VYSVĚTLENÍ ZADÁVACÍ DOKUMENTACE Č. 3 ZE DNE 9. 5. 2024

Název veřejné zakázky:	Mateřská škola v Horních Bludovicích
------------------------	--------------------------------------

Název zadavatele:	Obec Horní Bludovice
Sídlo / místo podnikání / místo trvalého pobytu (příp. doručovací adresa):	Horní Bludovice 434, 739 37 Horní Bludovice
IČ:	00296686
Osoba zastupující zadavatele:	Ing. Mgr. Bc. Roman Nytra, starosta Obce Horní Bludovice

Skladba fasády a popis provedení gabionového obkladu fasády:

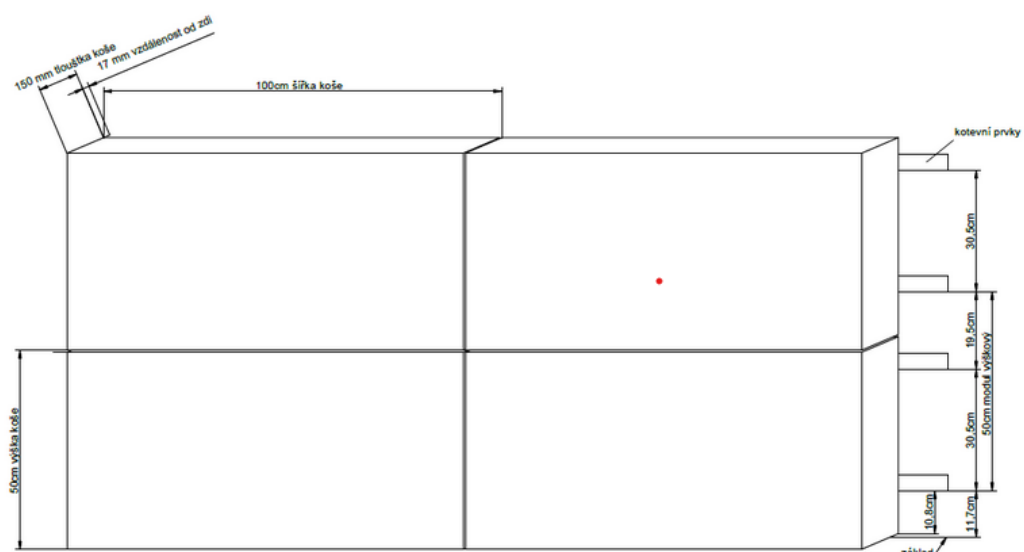
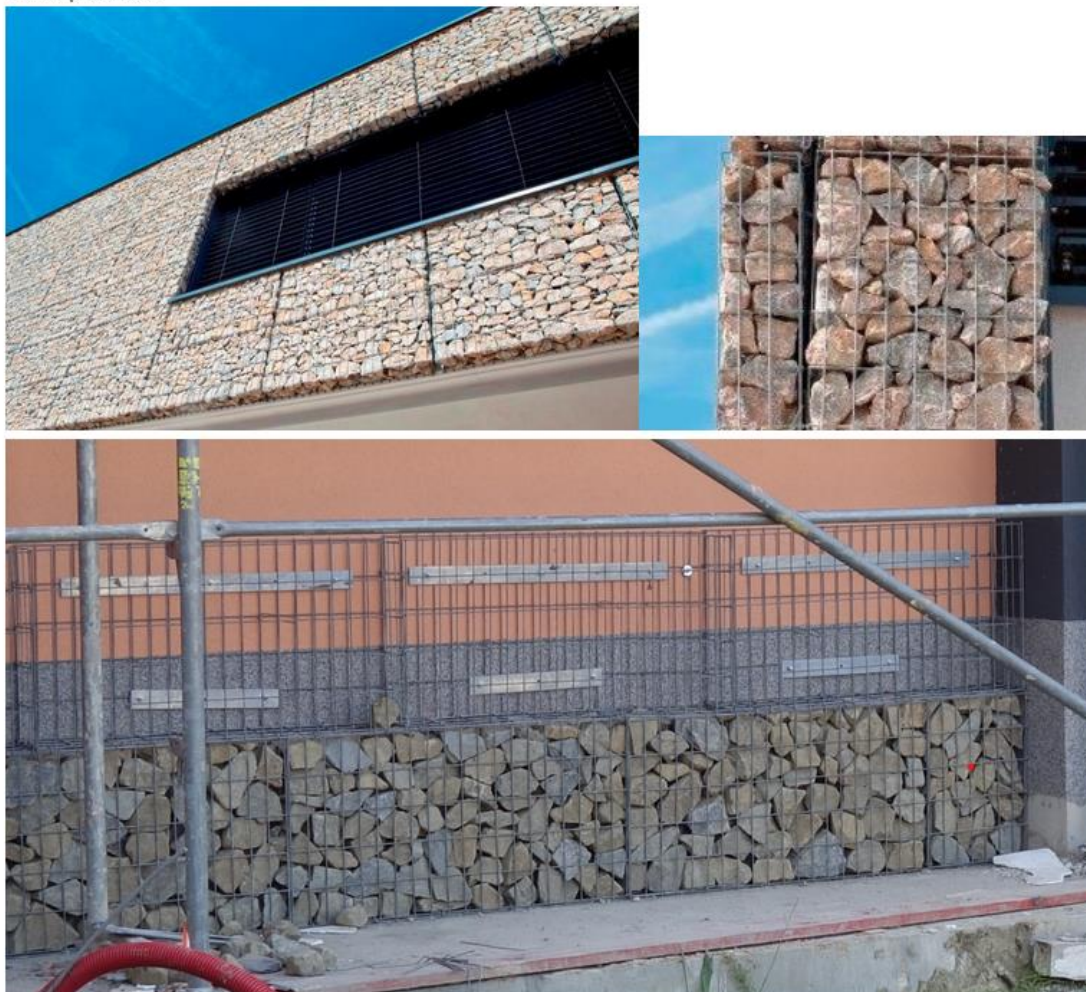
U položky č. 70 bychom potřebovali upřesnit, jak je myšleno kotvené gabionové konstrukce ke zdivu, jak jsou uvažovány výztuže u otvorů (okenní otvory, otvoru se zámečnickým prvkem). Dále v popisu je psáno že má být opěrná zeď vyplněna kamenivem (bez jeho dodání), v popisu položky je zase psáno že je kámen včetně, tak prosíme u upřesnění a o upřesnění, jaké kamenivo zadavatel požaduje. Celkově ke konstrukci gabionové opěrné zdi není žádná bližší specifikace, prosíme o upřesnění ke správnému ocenění. Prosíme o upřesnění zadání.

Doplněna položka 293 jako specifikace k položce 70 - viz. nová příloha 00 Celkový 220912 - MŠ Horní Bludovice [zadání]2.

V cenách položky 70 budou započteny náklady na:

- a) sestavení drátěných košů včetně jejich dodání,
- b) vyplnění košů kamenivem, lícové urovnání pohledové a horní plochy výplně gabionu, vyklínkování výplně na sucho,
- c) kotvení obkladu - vrty, skoby, kotvící směs a roznášecí rámy, překlady nad otvory tvořeny profilem L100x50x6 FeZn celkové délky 8m=60kg

Drátokemenná konstrukce tl. 150 mm sítě z drátu 4 mm oka 100x50/mm v prvcích 1000x500x150 mm (koše se sítí ze všech šesti stran) s povrchovou úpravou ZnAl(galfan) kotvených do zdiva žárově ZN kotevnými konzolovými lištami 50x3 mm v rozteči 300 mm kotvenými chemicky M8/280 po 500mm do porobetonového zdiva. Výplň košů drcené kamenivo 63-128 mm prané – moravská droba. Množství kotev nutno posoudit před montáží výtažnými zkouškami, předpoklad 6ks/0,5m2(koš). Po montáži umytí obkladu fasády tlakovou vodou.
